加工事業変更許可申請書又は設工認申請書の記載

保安規定変更申請 変更後の図表

別図2-(1) 周辺監視区域及び敷地周辺図

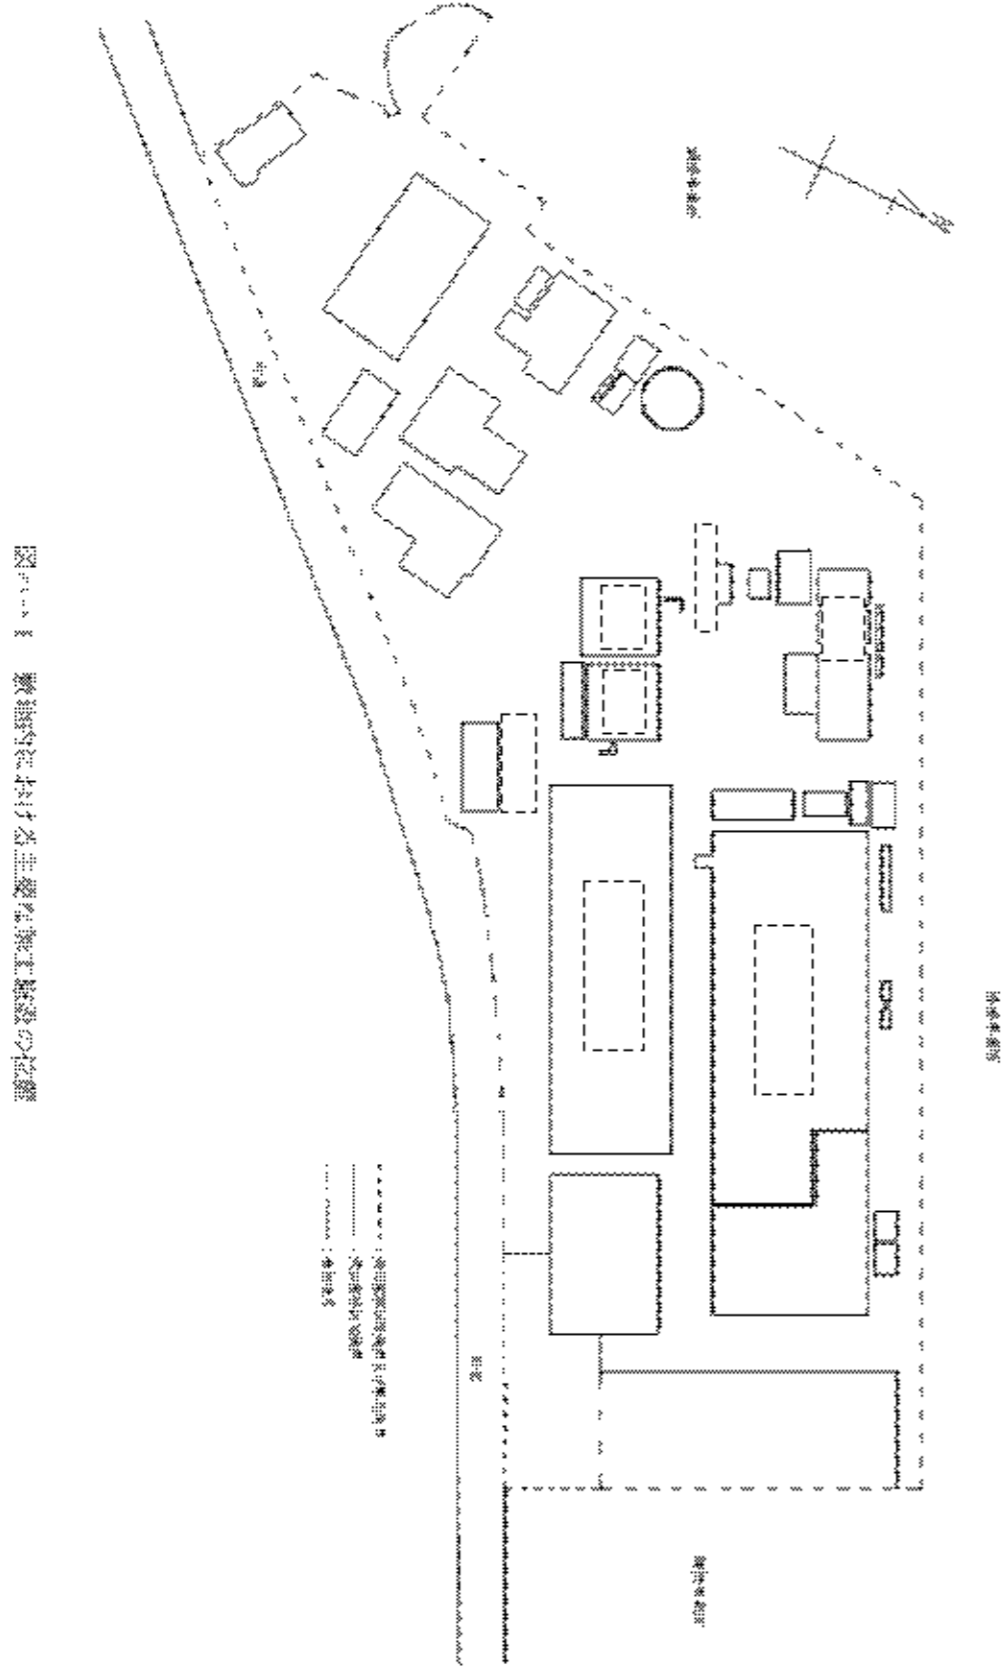
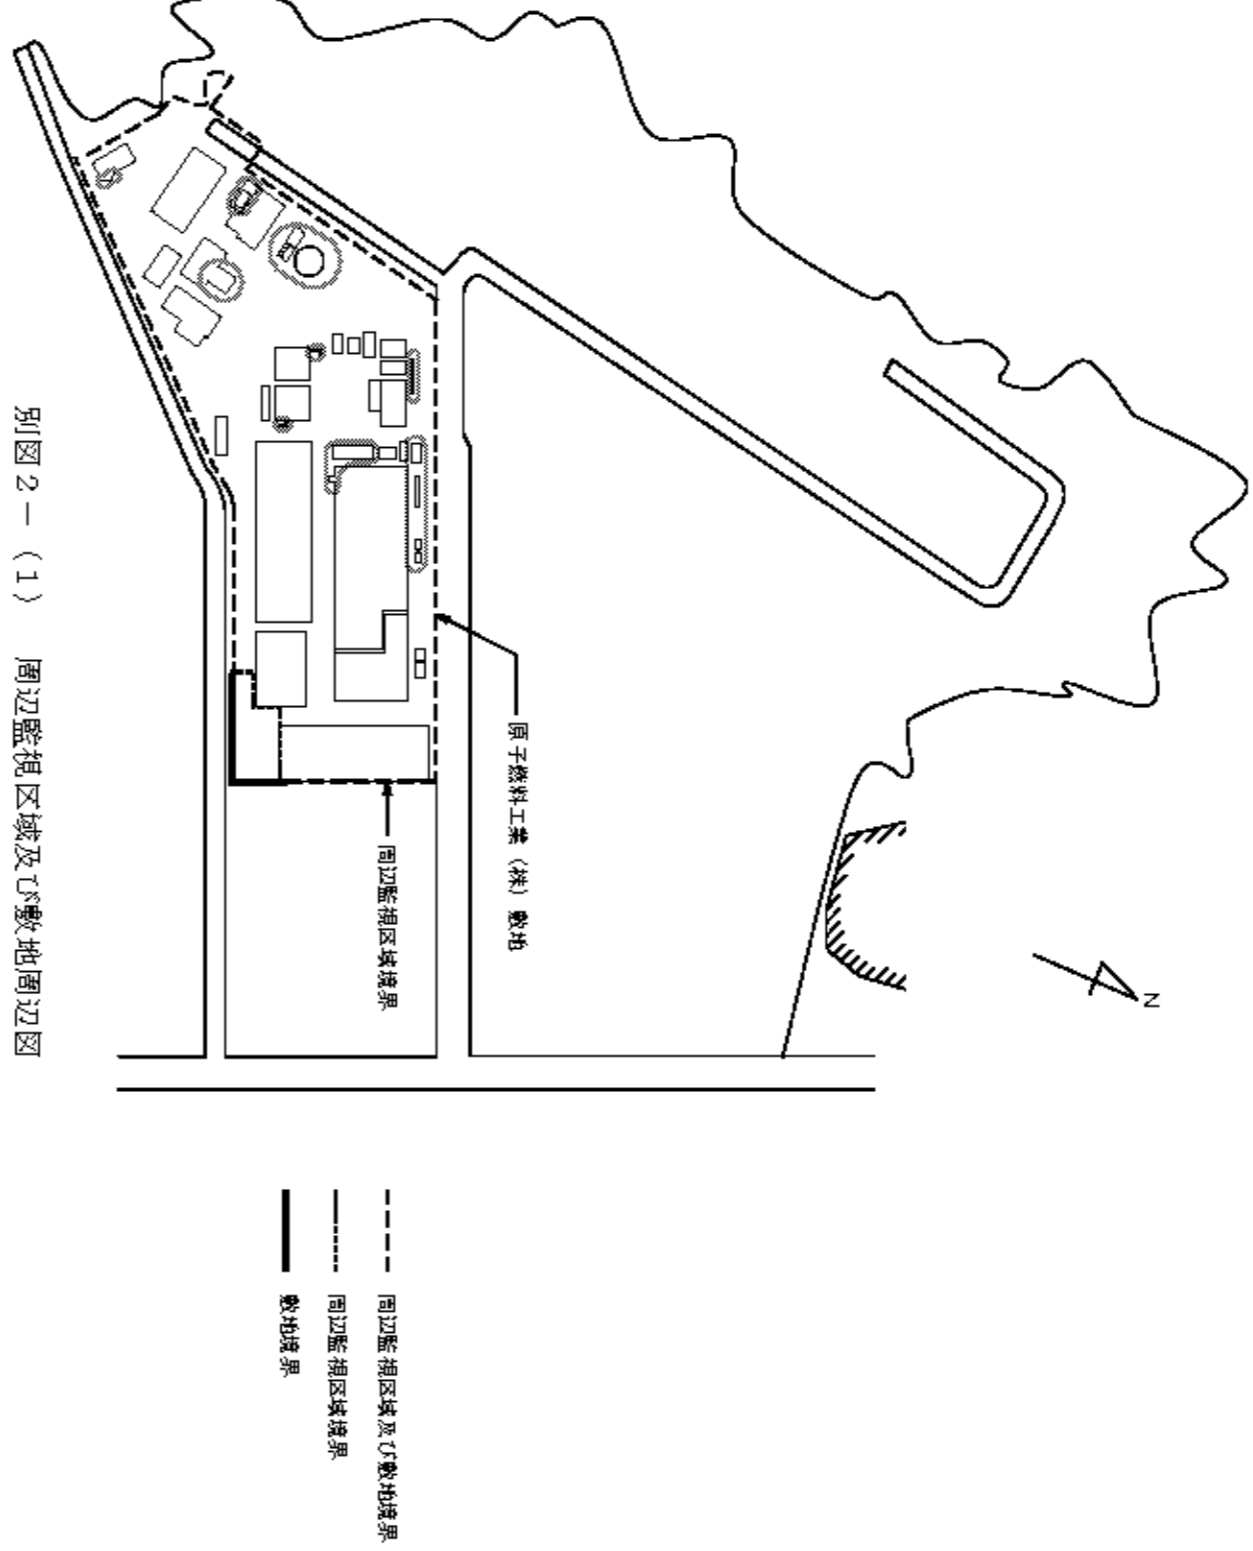
別図2-(1)では、設工認申請書に記載した敷地内における主要な加工施設の位置の図を基に周辺監視区域境界及び敷地周辺を示している。

設工認申請書において詳細化した敷地内の建物及び構築物の配置を反映するため、補正申請にて赤枠のとおりに変更を行う。
